# 三番瀬評価委員会

護岸小委員会における意見等  
～工事1年後検証・評価(防護・環境・利用)に関して～

平成19年10月12日開催

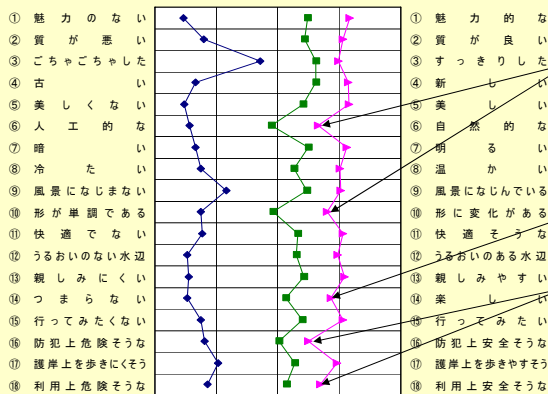
- ① 石積護岸にした場合、ごみ集積の問題が発生することは、今後、課題として検討するべきである。

護岸へのゴミの集積は今後の課題として検討すべき。

目標達成基準1	マガキを主体とした潮間帯生物群集が、改修後の石積護岸の潮間帯に定着し、カキ殻の間隙が他の生物の隠れ場、産卵場などに利用され潮間帯のハビタットとして機能すること。
---------	--

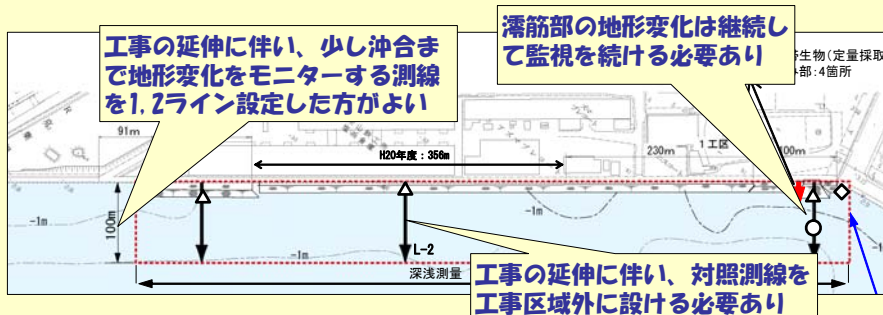
- ① 現段階での「ハビタットとしての機能を発揮しつつある」という評価は妥当であると考えられるが、5～10年経って生物が安定的に棲むようになった時点でのハビタットの機能について、ハビタットの長期的な変化・変遷と併せて十分把握出来る様な手法でモニタリングを継続して欲しい。

生物が安定的に棲むようになった時点での、ハビタットの機能の把握手法について検討しておく必要がある。

長期的な変化・変遷が把握できるような手法を検討し、モニタリングを継続。
